Rettifica Meri errori e aggiornamento cartografia

Relazione Tecnica

Aggiornata
a seguito accoglimento Emendamento

Luglio 2016

1) TAV. TU 3 – Castelnuovo Misericordia

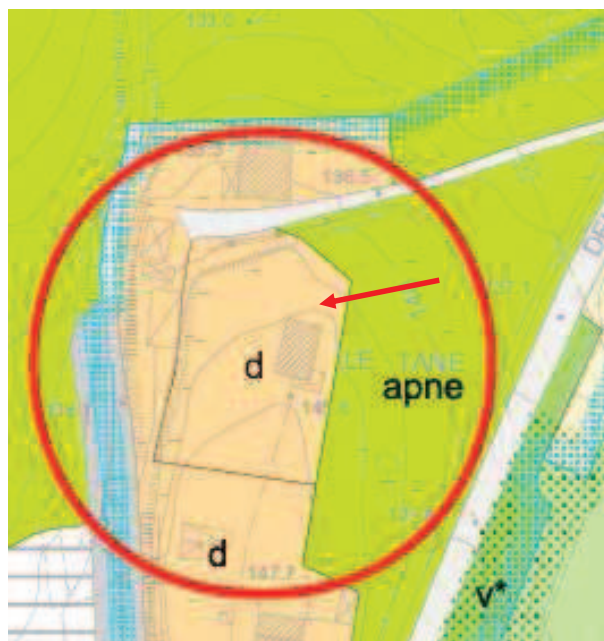
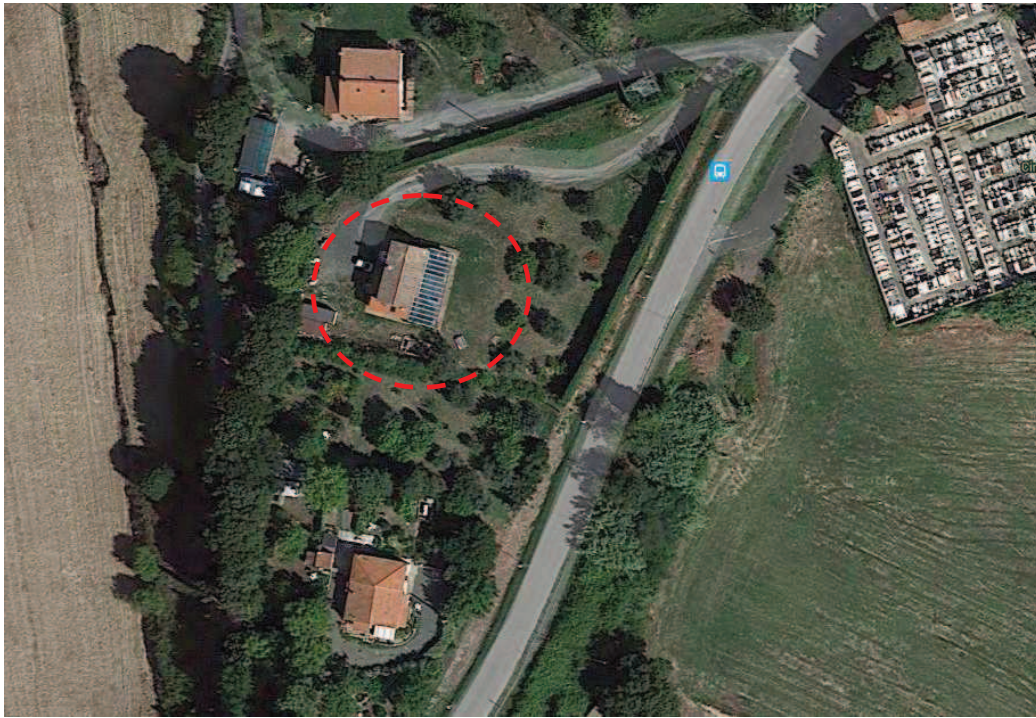
A seguito segnalazione prot. n. 34806 del 16/07/2015 si corregge la tavola in quanto per mero errore il fabbricato ubicato in Castelnuovo della Misericordia in loc. Le Tane, era stato inserito in tessuto urbanistico " b- tessuti antichi consolidati di formazione storico moderna" (corrispondente alla zona A DM 1444/68) ed identificato nell'Allegato 3 con la scheda E-6-050. Nel tessuto "b" sono inseriti gli immobili con particolare valore storico, artistico,architettonico.

L'immobile non presenta elementi o caratteristiche di tipo storico e architettonico di particolare pertanto si corregge la cartografia inserendo l'immobile e l'area di pertinenza in tessuto urbanistico "d - *residenziali consolidati sia su filo strada che isolati che accorpati a formare complessi*".

Si elimina di conseguenza la scheda E-6-050 dal Fascicolo 3 dell'allegato 3 " Schede patrimonio edilizio esistente di particolare valore storico, artistico,architettonico.

2) TAV. TU 4.1 Serredi- Loc. Scapigliato

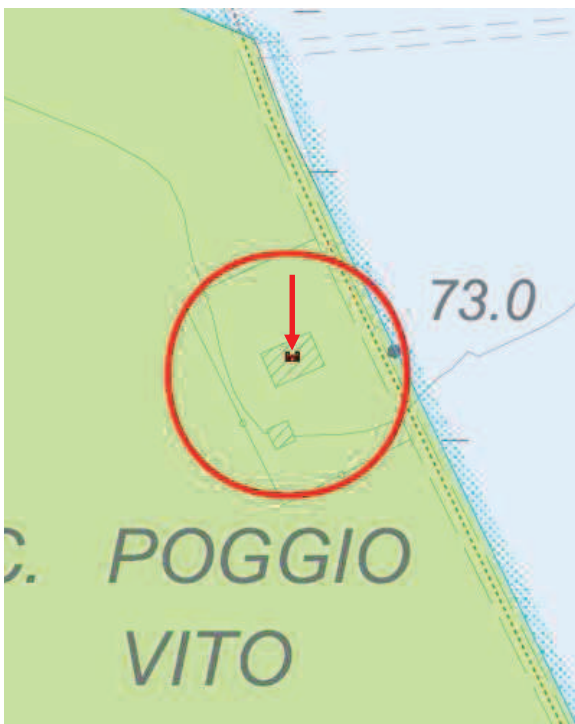
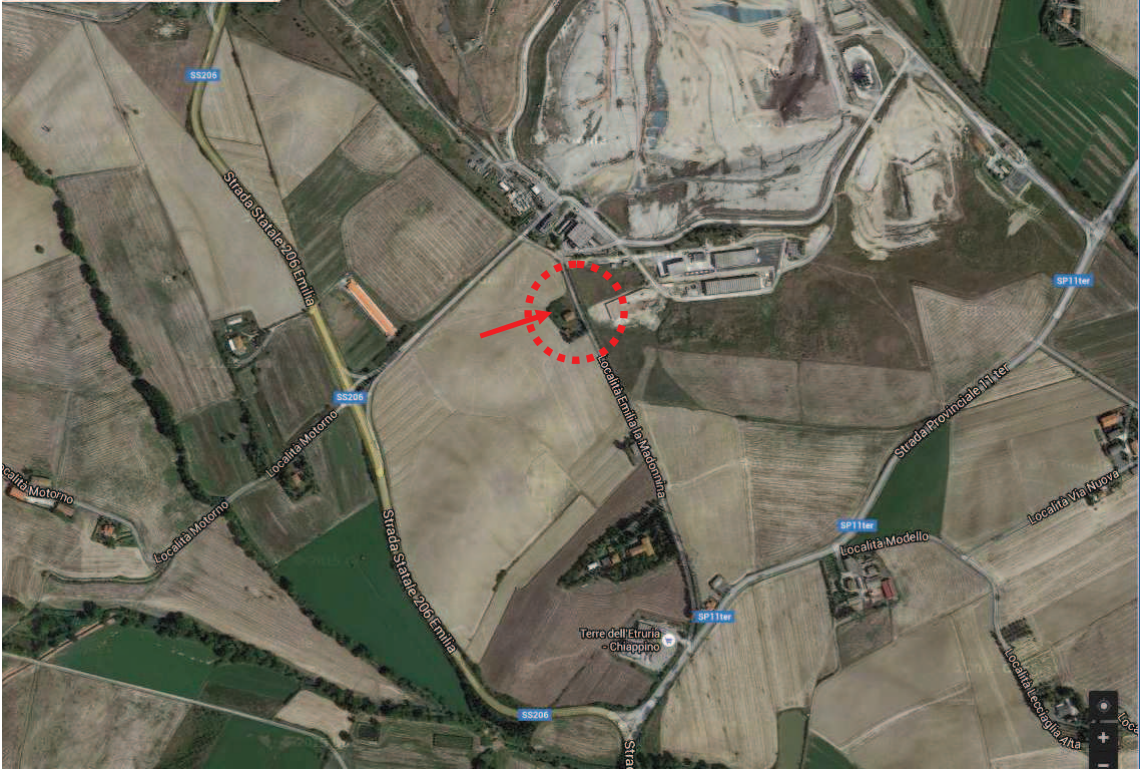
Con istanza prot. n. 13940 del 23/03/2016 è stato segnalato che l'immobile ubicato in loc. La Madonna e identificato al fg. 17 particella n 136, è stato inserito erroneamente nella schedatura dell'allegato 3 " Schede patrimonio edilizio esistente di particolare valore storico, artistico,architettonico "con la scheda n. D-7-002.

Il fabbricato posto su due livelli fuori terra, in muratura mista e senza particolari rifiniture non presenta elementi di particolare valore storico e architettonico, pertanto si corregge la cartografia eliminando la scheda n. D-7-002 dal Fascicolo 3 dell'allegato 3 " Schede patrimonio edilizio esistente di particolare valore storico, artistico,architettonico.

3) TAV. TU 7.1 – Castiglioncello NORD-OVEST

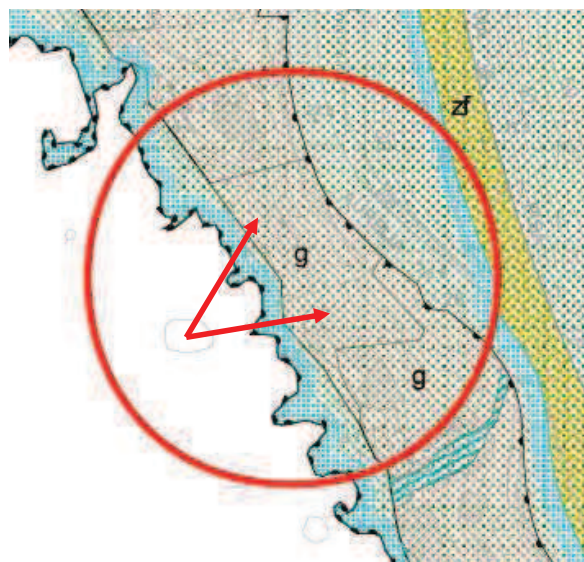
Con istanze prot. n. 53221 del 12/11/2015 e n. 57157 del 09/12/2015 è stato segnalato che nella cartografia di progetto del R.U., Tav. TU 7.1, non è stato identificato il tessuto urbanistico di due aree su cui insistono edifici residenziali esistenti legittimati in forza di provvedimenti di sanatoria edilizia di carattere straordinario. Si prende atto di quanto segnalato inserendo il tessuto urbanistico “ g - a prevalente carattere residenziale, solitamente recenti, con tipologie differenziate”.

4) TAV. TU 7.1 – Castiglioncello NORD-OVEST

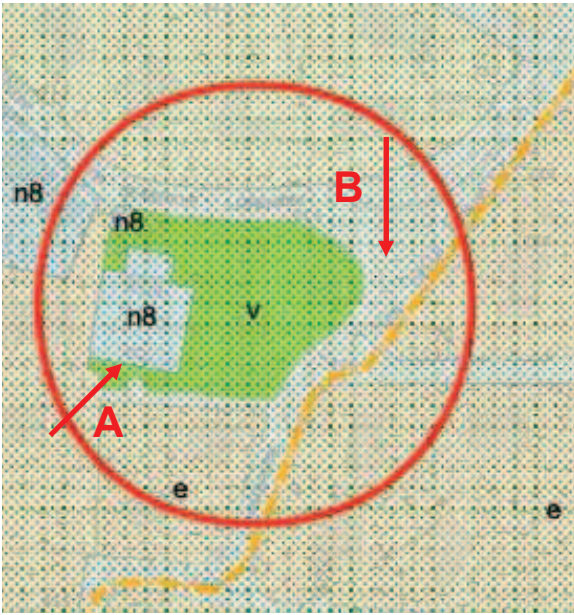
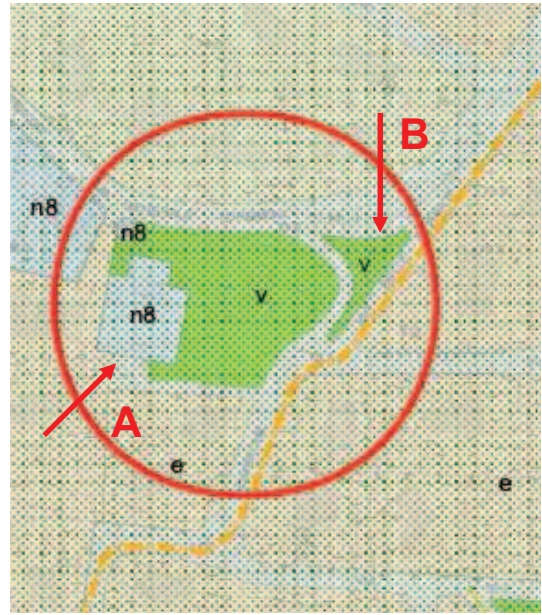
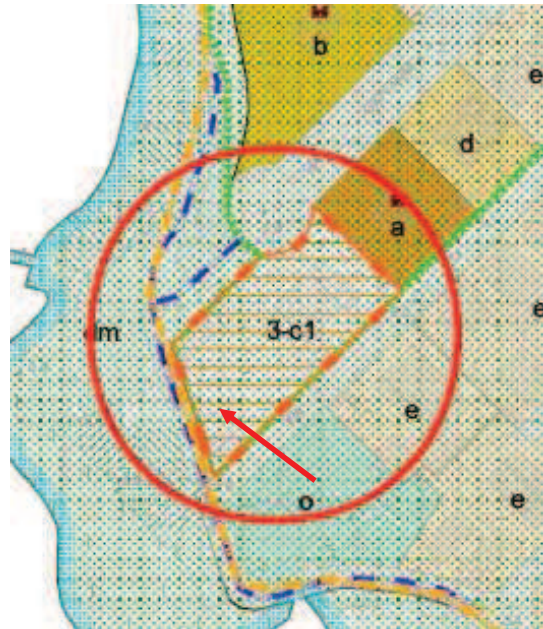
A seguito segnalazione dell'U.O. Patrimonio è stata rilevata una errata attribuzione dei tessuti urbanistici di due piccole aree tra via Lorenzini e via Ombrone in Castiglioncello.

L'area individuata con la lettera “ A” è stata erroneamente individuata come verde pubblico (v) ma in realtà trattasi di area destinata ad accesso pedonale al fabbricato, pertanto si corregge la cartografia attribuendo il medesimo tessuto urbanistico del fabbricato (n8 - Aree per infrastrutture e impianti tecnologici).

L'area individuata con la lettera “B” è stata erroneamente individuata come strada. In realtà trattasi di area a verde pubblico pertanto si corregge la cartografia attribuendo all'area la destinazione urbanistica “ v-verde pubblico “ .

5) TAV. TU 8.1 - Rosignano Solvay Nord Ovest

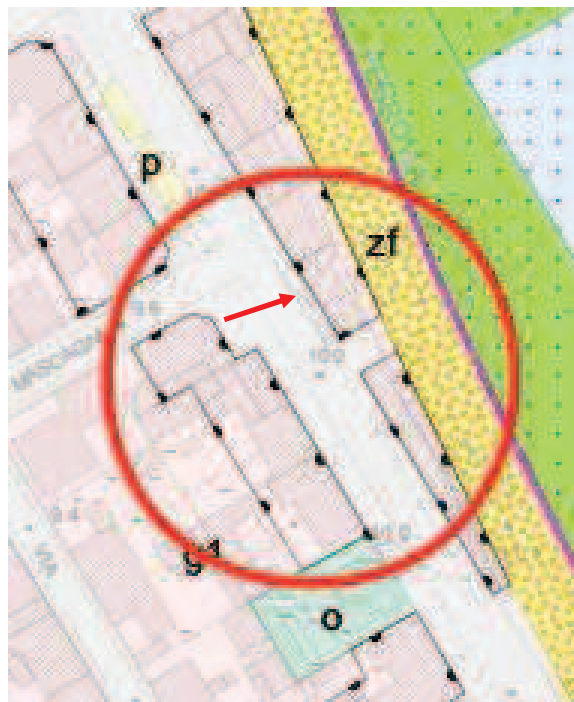
A seguito segnalazione prot. n. 6312 del 11/02/2016 si modifica il perimetro della scheda norma 3-c1 in quanto per errore era stata inserita, in ambito demaniale, una porzione del parco lato ovest dell'Hotel Marinella ubicato in via di Crepatura, Castiglioncello loc. Caletta. Sull'area sono presenti un fabbricato utilizzato come dependance con sottostanti magazzini e un'area solarium.

Pertanto si modifica in cartografia il perimetro dell' area oggetto di intervento e il perimetro dell'Ambito " FC di Castiglioncello e Caletta" .

6) TAV. TU 8.1 - Rosignano Solvay Nord Ovest

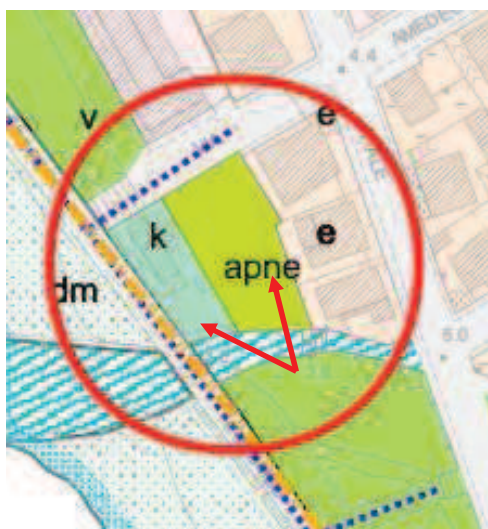
Da un controllo d'ufficio della cartografia è stato rilevato un errore nell'attribuzione della destinazione urbanistica di una piccola area (marciapiede pubblico) attualmente occupata da una tenda a servizio di attività commerciale. Si modifica pertanto la destinazione urbanistica da " g- a prevalente carattere residenziale, solitamente recenti, con tipologie differenziate" a strada

8) TAV. TU 8.3 - Rosignano Solvay Sud-Ovest

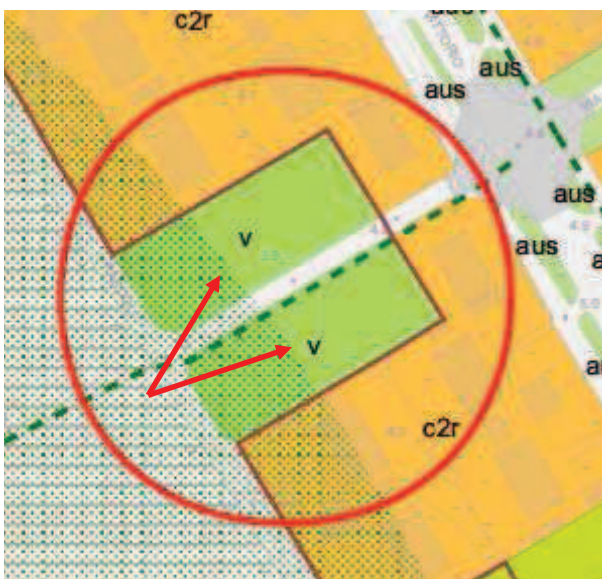
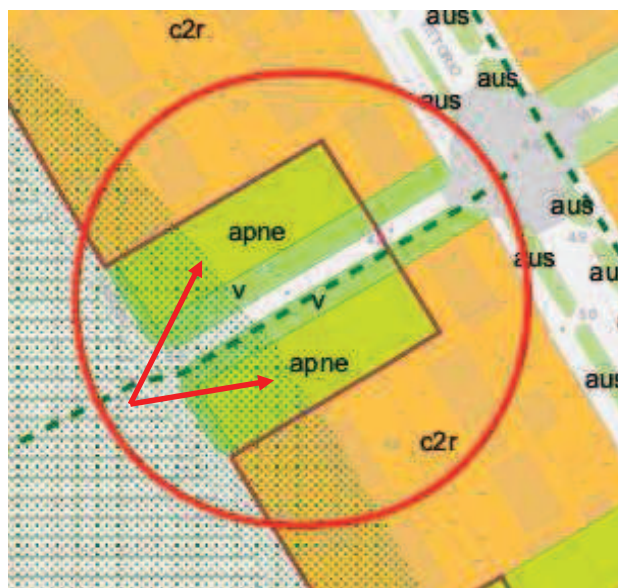
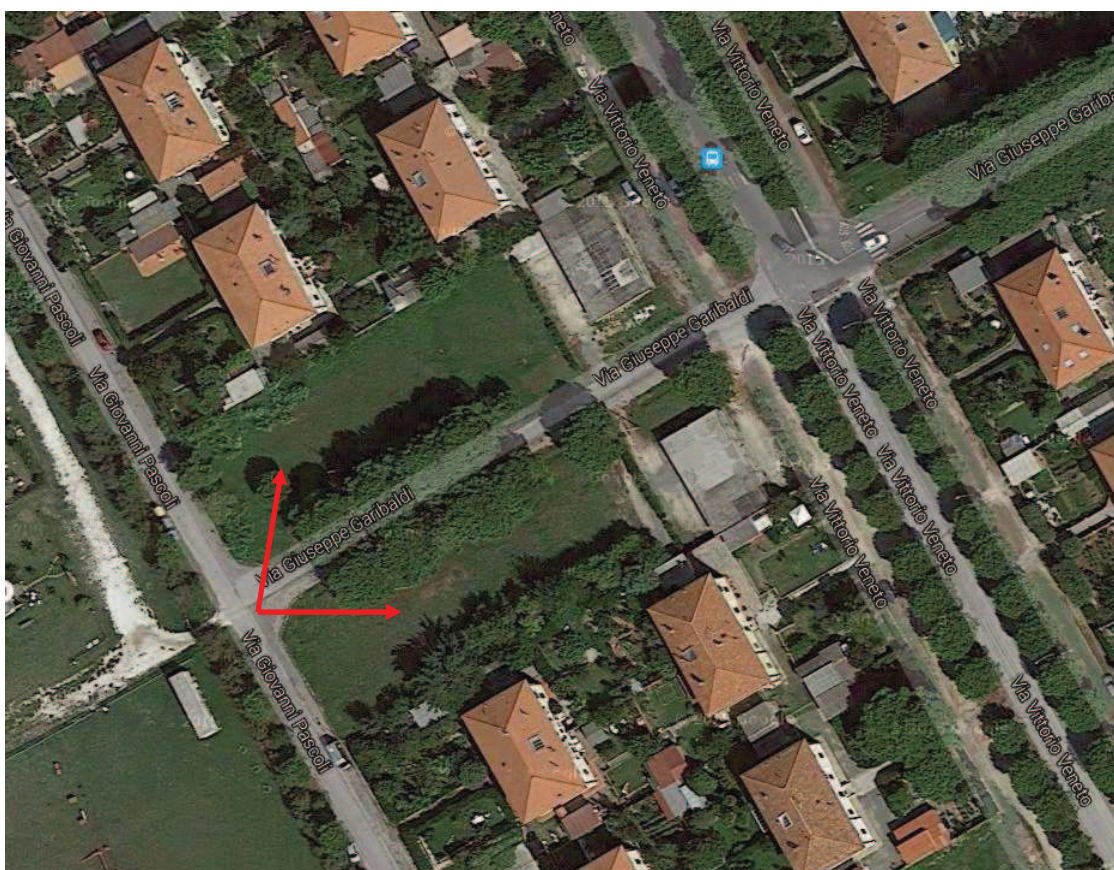
Da un controllo d'ufficio della cartografia è stato rilevato un errore nell'attribuzione della destinazione urbanistica di due aree ubicate nell'ultimo tratto di via Giuseppe Garibaldi in Rosignano Solvay. Per errore le aree sono state individuate come "v-verde

pubblico” ma in realtà l’area a verde pubblico si limita a due fasce lungo la strada pertanto si corregge la cartografia attribuendo alle aree comprese tra il verde pubblico e l’edificato esistente la destinazione urbanistica “apne- aree prevalentemente non edificate”.

9) TAV. TU 8.4 - Rosignano Solvay Sud-

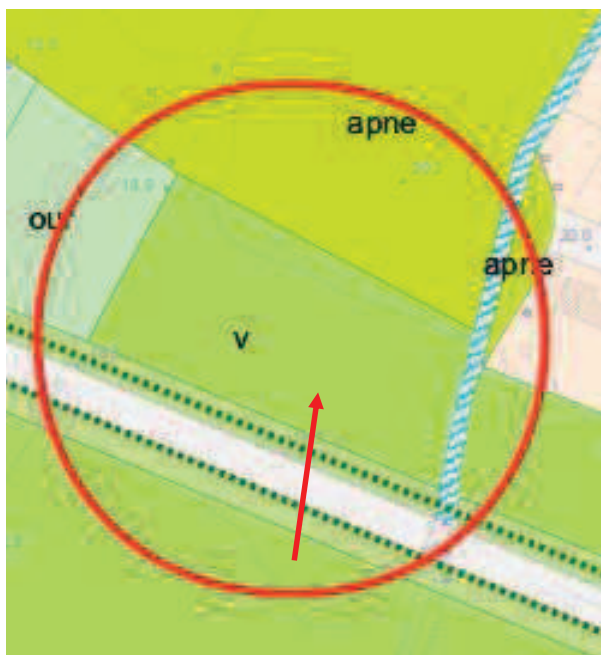
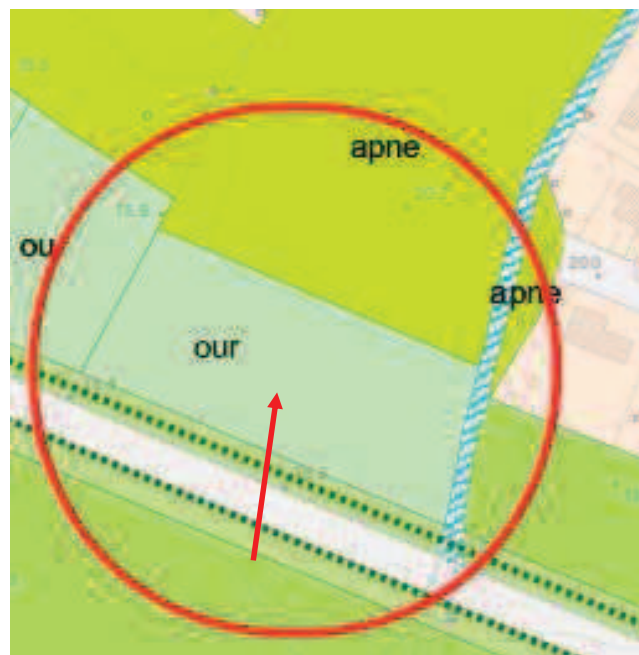
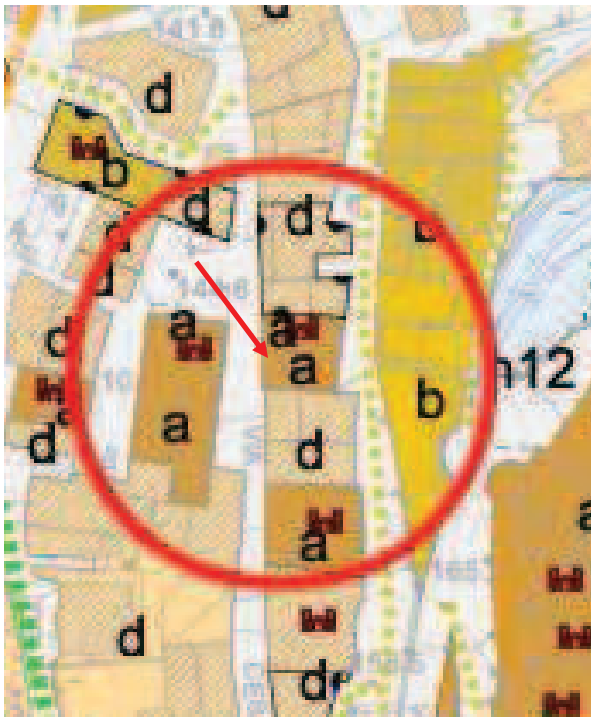
A seguito segnalazione dell’U.O. Patrimonio si modifica la destinazione urbanistica di un’area ubicata in Loc. Bagnolese in Rosignano Solvay in quanto erroneamente

identificata come verde pubblico ma da diversi anni utilizzata come area per orti urbani assegnati ad associazioni e anziani del territorio com.le. Si corregge pertanto la cartografia inserendo l'area come "ou - orti urbani sociali" .

10) TAV. TU 9.2 Rosignano M.mo Sud

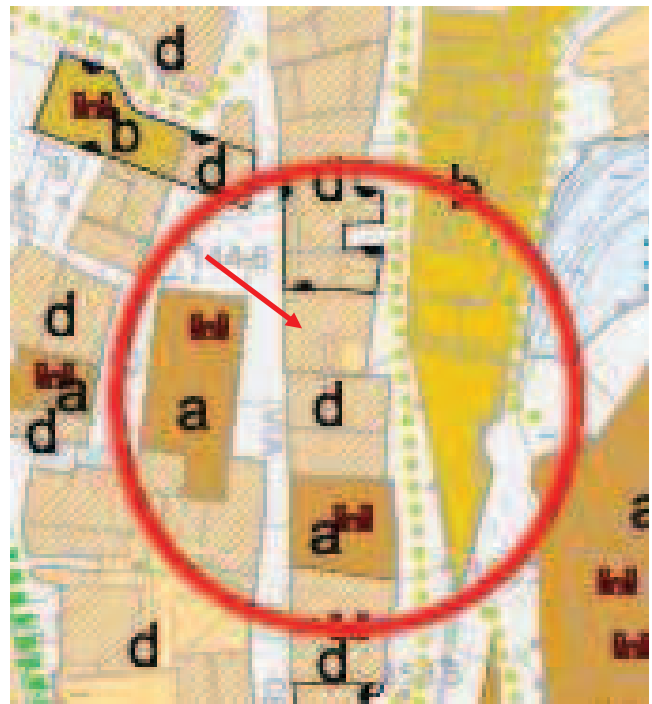
Con istanza prot. n. 39862 del 25/08/2015 è stato segnalato un errore nell'attribuzione del tessuto urbanistico (a- edifici di particolare valore storico – culturale e relative pertinenze) di un edificio ubicato in Rosignano Marittimo via Cesare Battisti n. 36/38.

L'immobile non di particolare valore storico culturale, risulta inserito negli elenchi dell'Allegato 3 " Schede patrimonio edilizio esistente di particolare valore storico, artistico, architettonico " con la scheda n. B-4-020.

Pertanto considerato che comunque l'immobile fa parte del nucleo del Castello, si corregge la cartografia inserendo l'area in tessuto urbanistico "d - residenziali consolidati sia su filo strada che accorpati a formare complessi" (D.M, 1444/68 zona A). Si elimina inoltre la scheda n. B-4-020 dall'Allegato 3.

11) TAV. TU 9.2 Rosignano M.mo Sud

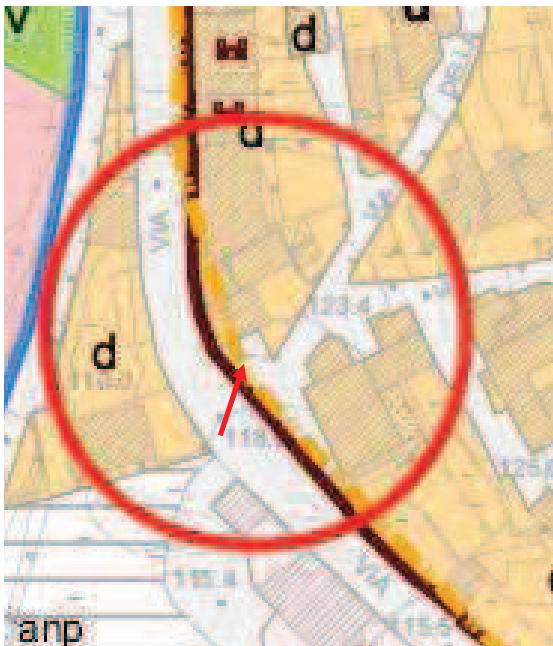
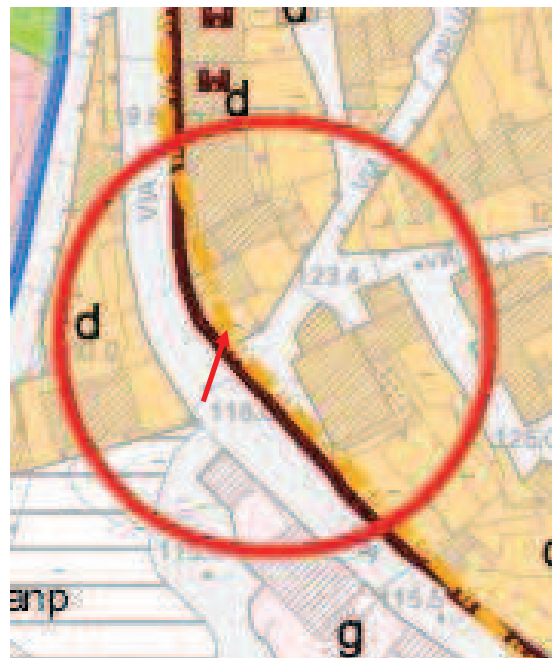
Con istanza prot. n. 43222 del 15/09/2015 è stato segnalato che per errore è stata inserita come viabilità pubblica una porzione di area pertinenziale di un immobile ubicato in Rosignano Marittimo via De Nicola n. 28. Pertanto si corregge la cartografia inserendo

l'area in tessuto urbanistico "d - residenziali consolidati sia su filo strada che accorpati a formare complessi"

12) TAV. TU 12.1 Vada Ovest

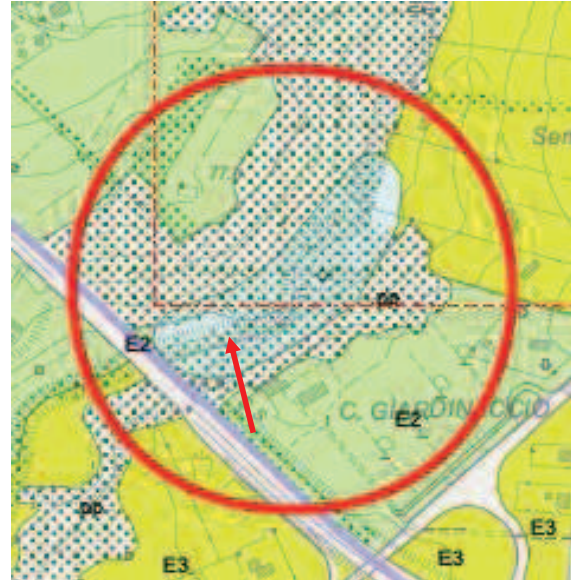
Con istanza prot. n. 17443 del 15/04/2016 è stato segnalato che il fabbricato posto in Vada, Viale Italia n. 38, è stato inserito erroneamente nell'Allegato 3 Schede patrimonio edilizio esistente di particolare valore storico, artistico, architettonico ". Il fabbricato , come gli edifici adiacenti, non presenta elementi o caratteristiche di tipo storico, architettonico, pur facendo parte del tessuto storico di Vada.

Pertanto si ritiene di eliminare la scheda D-2-056 dall'Allegato 3 mantenendo sull'intero isolato il tessuto urbanistico "d - residenziali consolidati sia su filo strada che accorpati a formare complessi" (D.M: 1444/68 zona A).

13) Tav. TR2. Il Territorio rurale Nord

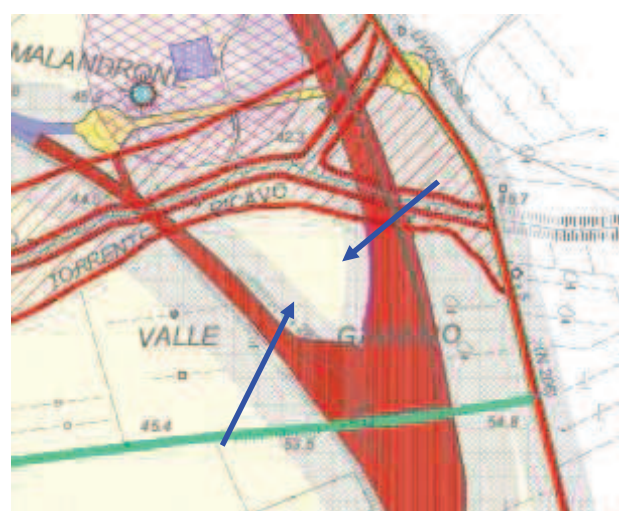
A seguito segnalazione dell'U.O. Patrimonio si modifica la destinazione urbanistica con cui è stata individuata l'opera idraulica lungo il Botro Crocetta in quanto per mero errore è stata individuata come "oi*- opera idraulica in progetto" ma in realtà è realizzata e pertanto assume la destinazione urbanistica "oi- opera idraulica esistente".
